## Modulo per la presentazione delle osservazioni per i piani/programmi/progetti sottoposti a procedimenti di valutazione ambientale di competenza statale

Piano per la Transizione Energetica Sostenibile delle Aree Idonee (P.i.T.E.S.A.T.)

#### 1) Il PITESAI non è un piano e non rispetta le indicazioni della legge

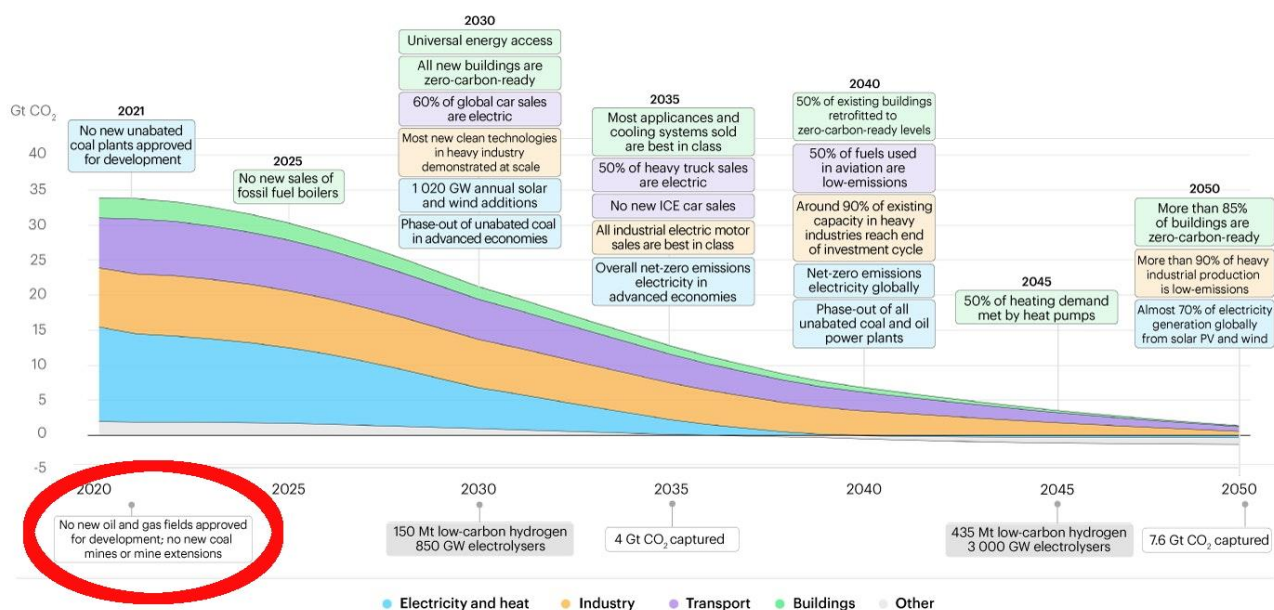
A mero titolo di esempio, come è possibile, anche per le finalità di tutela del patrimonio idro-potabile secondo i principi fissati dallo stesso Codice dell'Ambiente, che non siano ritenute inidonee aree ad alto valore per gli acquiferi carbonatici del centro sud Italia?
